PILNE – Informacje dotyczące bezpieczeństwa

Systemy CombiDiagnost R90

Brak etykiet ostrzegawczych

Nr akcji naprawczej: aktualizacja dot. etykiet systemu, system CombiDiagnost R90, FCO-70900056.

Ilustracja 1. Umieszczenie etykiet

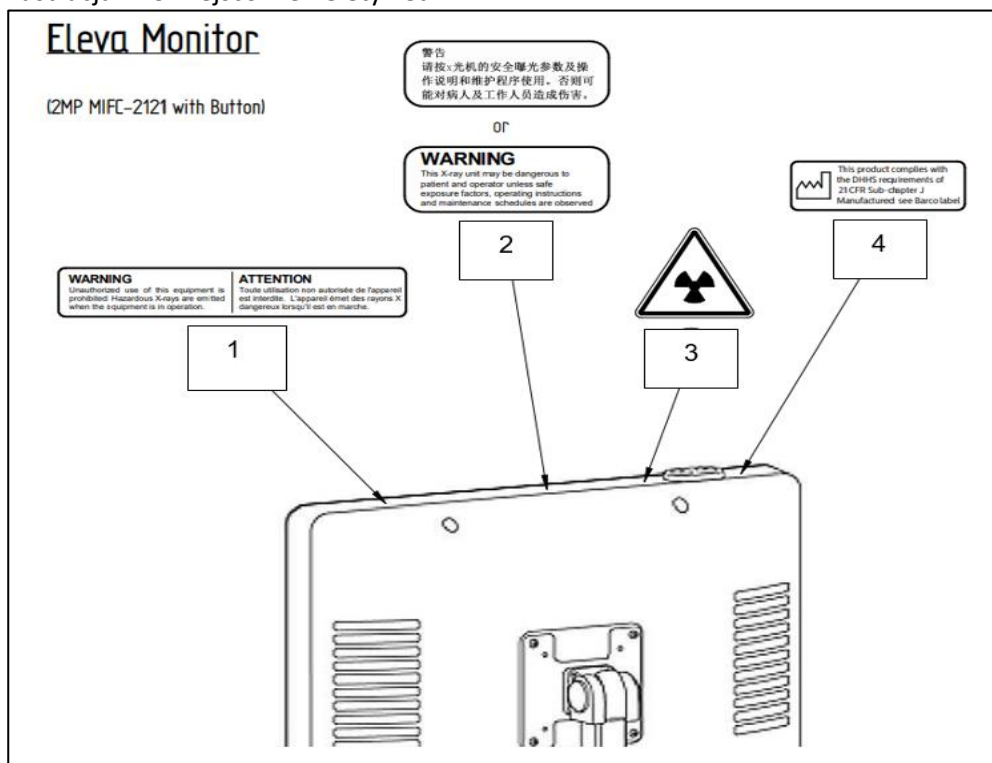
Na monitorze przeglądowym Eleva w systemach CombiDiagnost R90 brakuje etykiet ostrzegających przed promieniowaniem RTG. Obowiązujące przepisy nakładają na producenta obowiązek umieszczenie takich etykiet na systemie. Tekst zawarty na etykietach oraz ich umiejscowienie pokazano na Ilustracji 1 i w Tabeli 1.

Inżynier serwisu firmy Philips odwiedzi Państwa placówkę, aby sprawdzić, czy wymagane prawem etykiety są umieszczone na systemach CombiDiagnost R90. Jeśli etykiety te nie są obecne, inżynier umieści je w odpowiednim miejscu.
